Zp.271.39.2024
Miasto i Gmina Uzdrowska Muszyna
ul. Rynek 31
33-370 Muszyna

Dotyczy postępowania pn.: „**Rozbudowa Parku Zapopradzie w Uzdrowisku Muszyna, etap II – budowa ogrodu chińskiego**”

Zgodnie z art. 284 ust. 1 i 2 Ustawy Prawo zamówień publicznych (t.j. Dz. U. z 2024 r. poz. 1320) niniejszym przekazuje treść zapytań dotyczących Specyfikacji Warunków Zamówienia (SWZ) wraz z udzielonymi odpowiedziami:

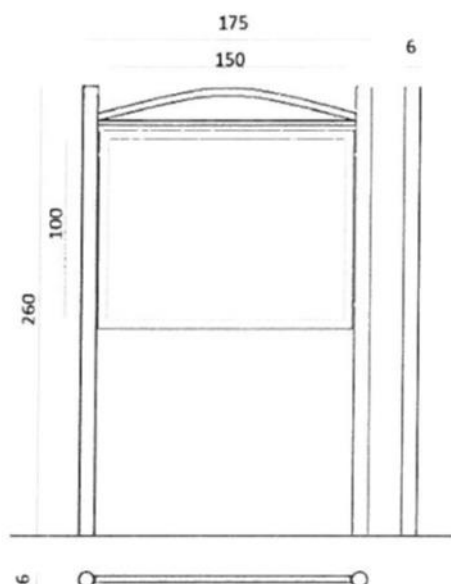
Pytanie nr 10:

Proszę o podanie wymiarów dzwonek wietrznych.

Odpowiedź nr 10:

Element „dzwoniący o długości nie mniejszej niż 60 cm. Długość całego dzwonka nie mniejsza niż 120 cm.
